工程指示 / 要求簡箋(E.I.)

工程指示編號：EI / 1868 / 20

工程名稱：觀塘裕民坊

工程項目：幕牆 吊趟毛條位置改用膠條(16/F 現場換)

16/F 更換方案

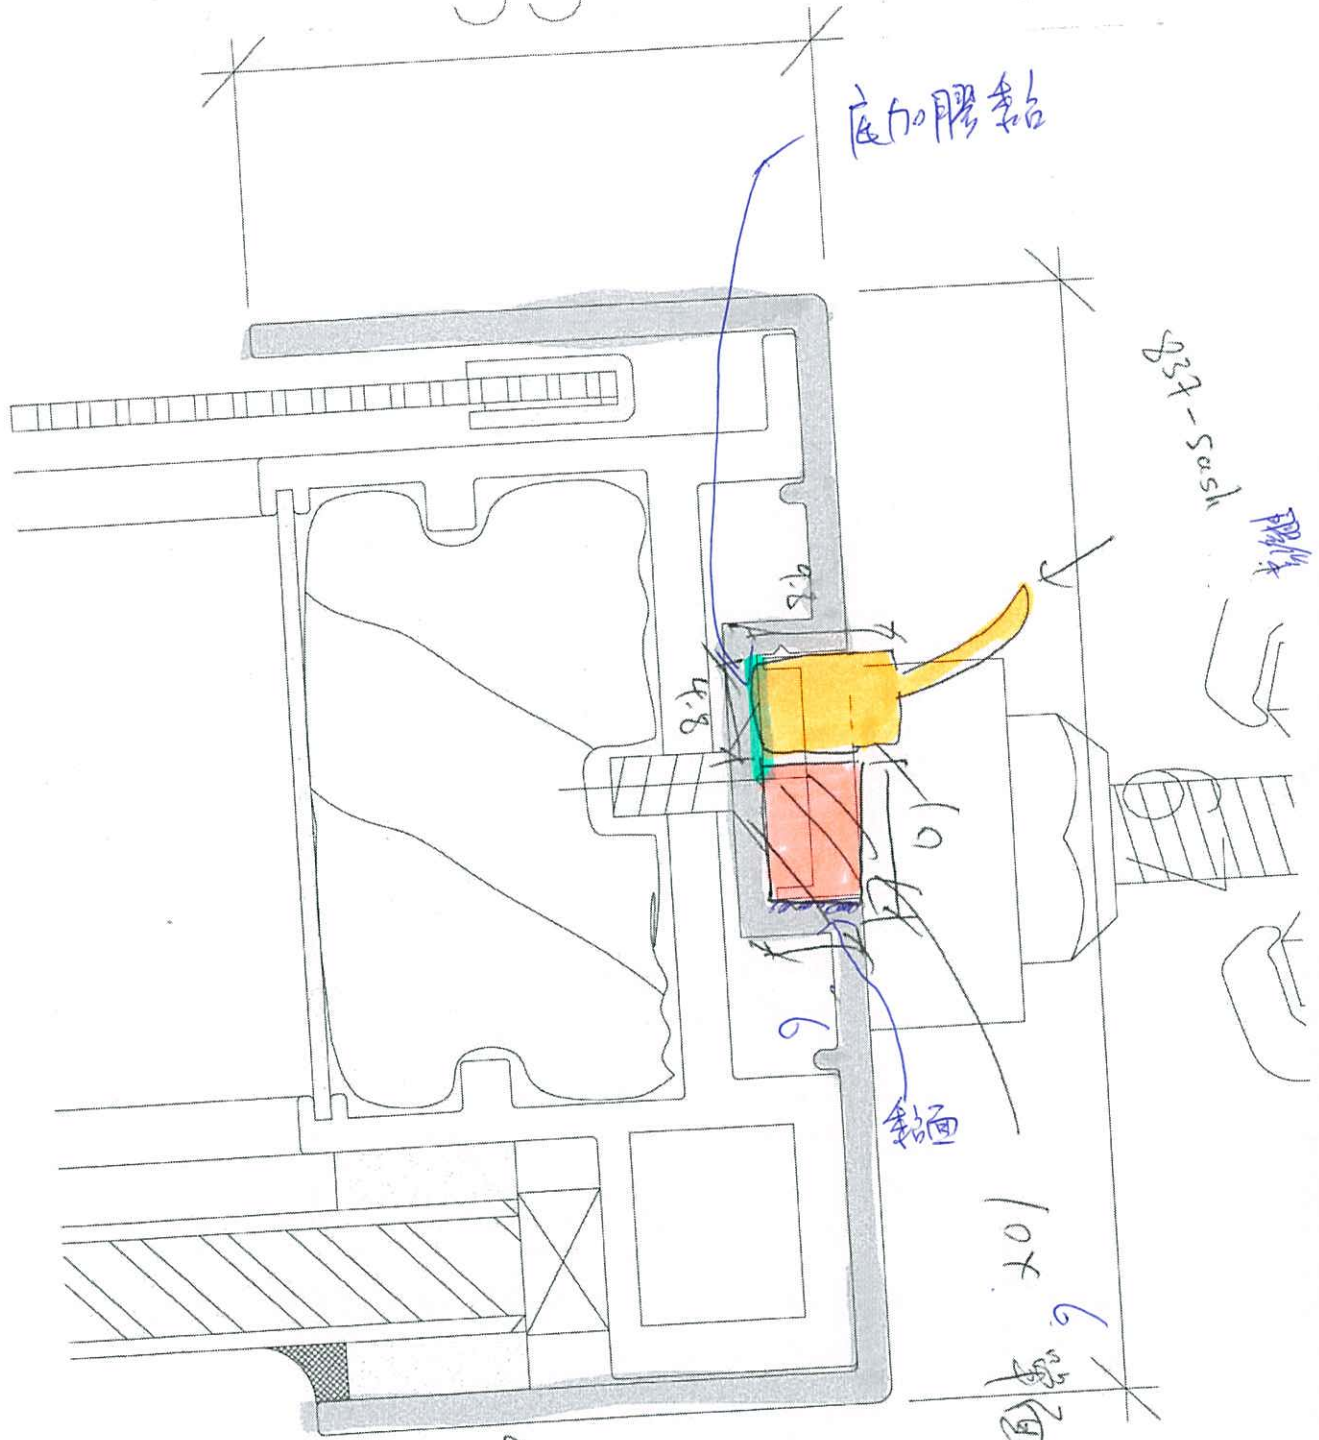
吊趟企身 9X18 毛條後仍有露光問題，

按廠內樣板，更換單面貼+膠條後外觀接受

地盤：請按附件相片做法，更換現場企身毛條做單面貼+膠條

底加膠黏

857-Sash

膠條
